ГОСТ 24472-80 — ГОСТ 24474-80

ИНСТРУМЕНТ РАЗМЕТОЧНЫЙ. ЦИРКУЛИ

Изменение № 1 ГОСТ 24472—80 Инструмент разметочный. Циркули. Типы и основные размеры

Черт. 4

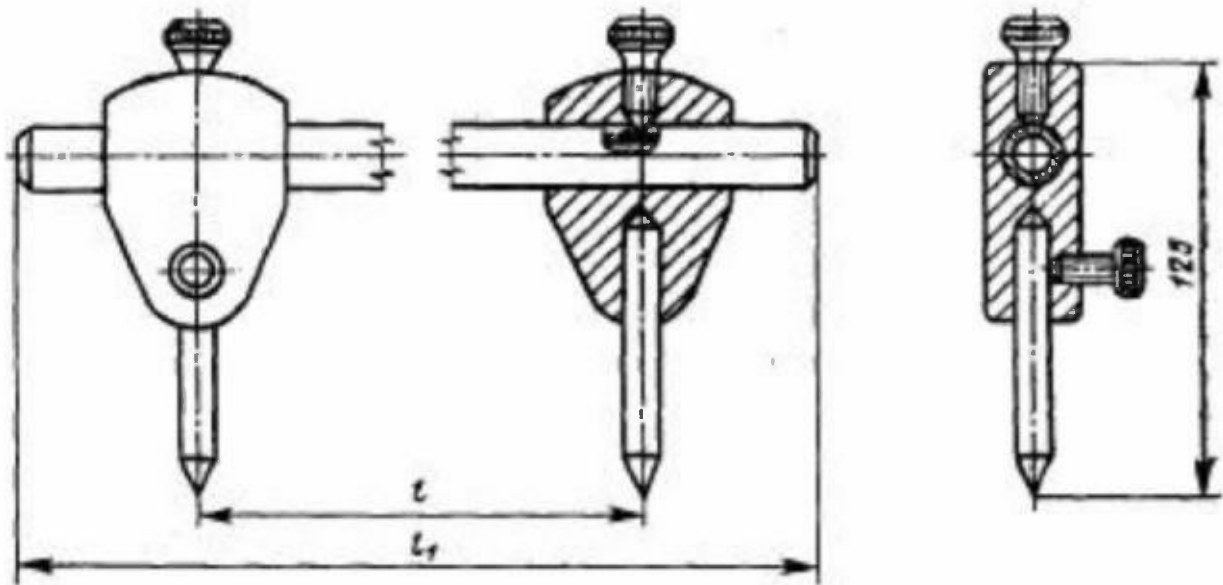
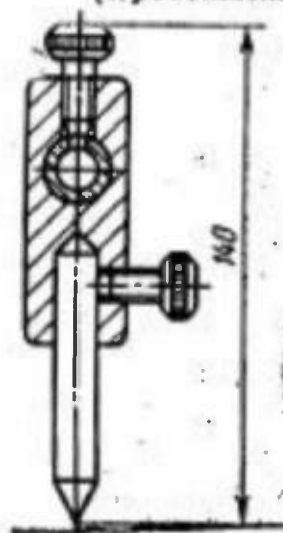
чертеж 4. Заменить правую проекцию, как указано на чертеже:
